**Objet : IXELLES. Cité Volta - Rue du Relais 2-14 (arch. J. CALUWAERS, 1914-1925).**  
**Rénovation et extension d'un ensemble de logements sociaux.**  
Demande de permis d'urbanisme portant sur **▪ Avis de la CRMS**

**La demande concerne la rénovation et extension de l'alignement d'immeubles à appartements, situés rue du Relais.** Le front de 7 immeubles à appartements à front de la rue du Relais, plus élevés que les maisons dans le reste des îlots de la Cité, alterne des blocs de 3 travées et de 4 niveaux sous toit plat, aux extrémités et au centre, avec des blocs intermédiaires de 5 travées et trois niveaux sous bâtière (toitures en tuiles rouges). Les combles des blocs intermédiaires sont éclairés par une lucarne implantée respectivement à l'aplomb de chacune des travées, sauf dans la travée d'escalier axiale. Ils présentent un travail volumétrique remarquable.

En vert, l'emprise des démolitions. Extrait du dossier

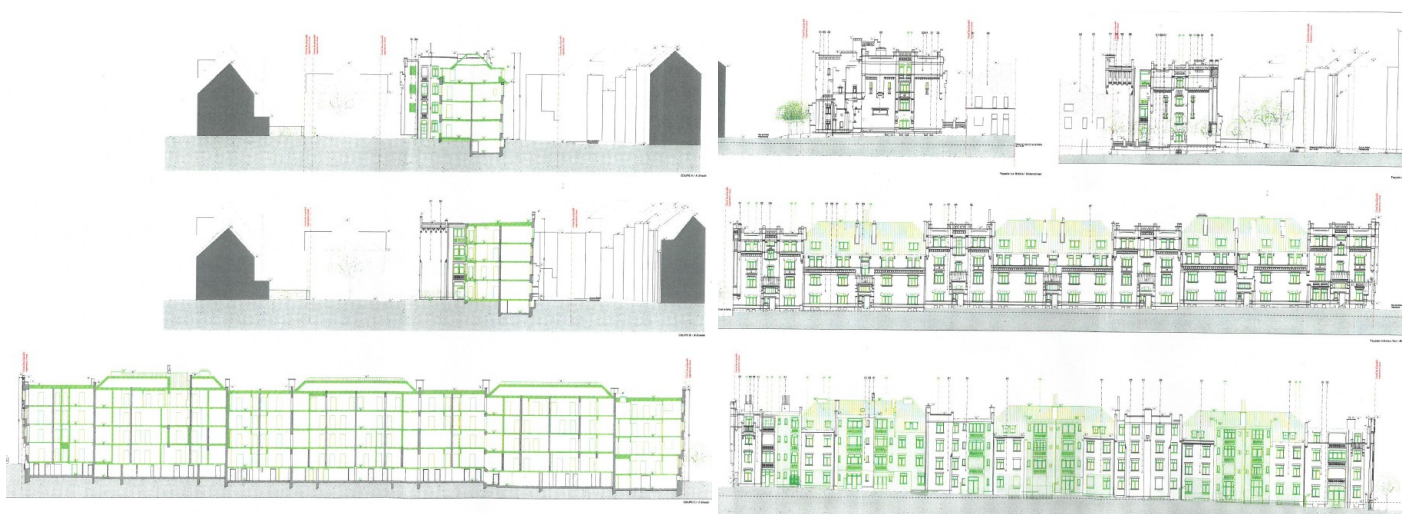
- 1) **Emprise des démolitions** (tous les planchers, 40% de la façade arrière, toutes les toitures) : qu'en est-il, in fine, du bilan environnemental de ce type d'intervention lourde (démolition-reconstruction) qui représente une énergie importante en plus de produire une masse importante de déchets ? Des opérations de réhabilitation et de rénovation plus douces sont possibles dès lors que la performance énergétique du bâtiment ne se limite pas à se mesurer par sa consommation de fonctionnement mais qu'elle considère également l'énergie grise afin de déterminer la facture énergétique globale. Ce point mériterait d'être analysé. Il serait regrettable que les questions de stabilité et de mise aux normes justifient à elles seules une telle opération assimilable à du façadisme.
